増設雑固体廃棄物焼却設備設置に伴う実施計画Ⅲの変更について

2019年10月18日
東京電力ホールディングス株式会社

气体廃棄物測定項目の記載方針に基づく実施計画の変更について

放射性物質分析・研究施設第1棟用の放出管理用計測器の変更に伴う実施計画の変更について

4. 測定項目の記載方針の根拠

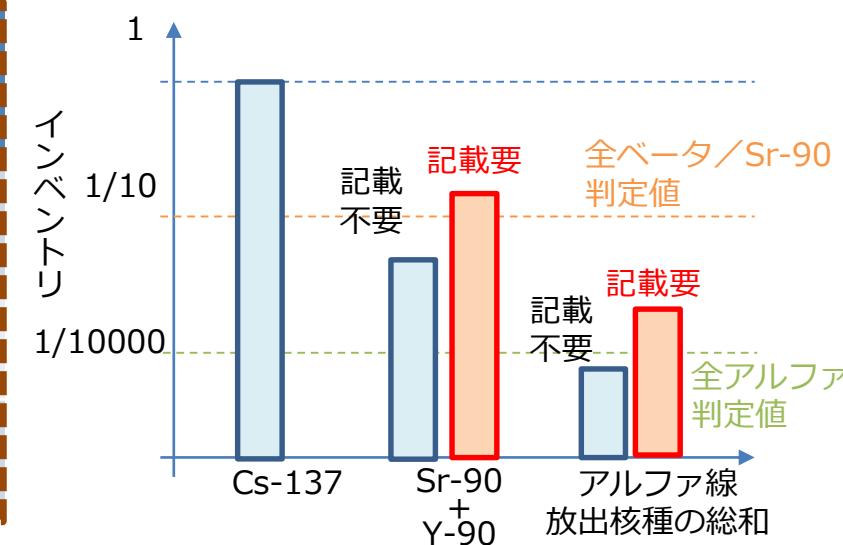
- 粒子状物質は核種の種類によらず建屋換気系フィルタで捕集されるため、建屋内インベントリ比が放出インベントリ比に等しいとみなし、建屋内インベントリ比で被ばく影響を判断。
- 核種ごとの影響度合いを表す指標として※告示濃度があり、告示濃度比で被ばくへの影響を判断。

1Fにおける代表的な核種	告示濃度 (Bq/cm ³)	Cs-137と同量存在する場合の影響度合い
ガンマ線を放出する核種	Cs-137	3.0E-5	1
ベータ線のみ放出する核種	Sr-90	5.0E-6	6倍 ÷ 10倍
アルファ線を放出する核種	Am-241 [*]	3.0E-9	10000倍

6. 各建屋のインベントリ比

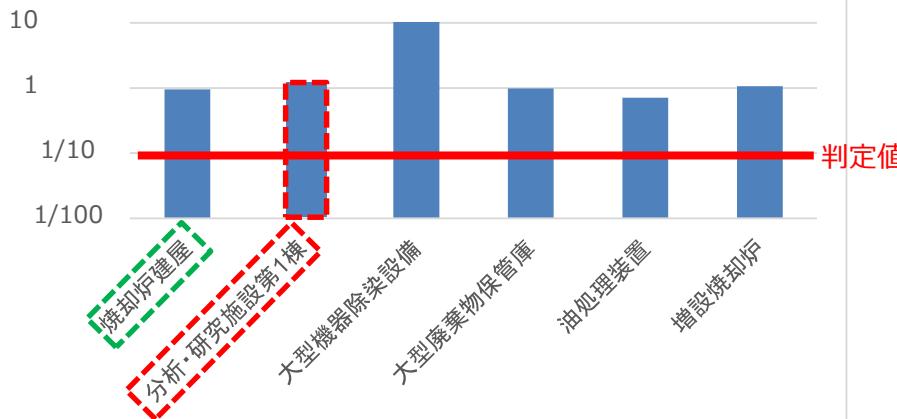
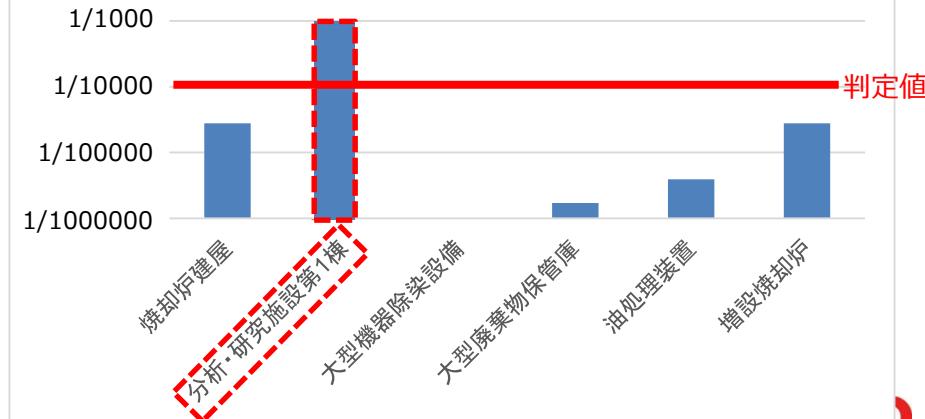
放出箇所	全アルファ放射能/Cs-137	(Sr-90+Y-90) /Cs137
焼却炉建屋	1/30000	1.1
分析・研究施設第1棟	インベントリが明確にできないが、分析する試料によっては判定値を超える可能性がある。	
大型機器除染設備	-	2000
大型廃棄物保管庫	1/200000	1.0
油処理装置	1/40000	0.7
増設焼却炉	1/30000	1.1
判定値	1/1000以上	1/10以上

※各建屋のインベントリ比は実施計画Ⅲ章2.2線量評価等のデータを元に算出
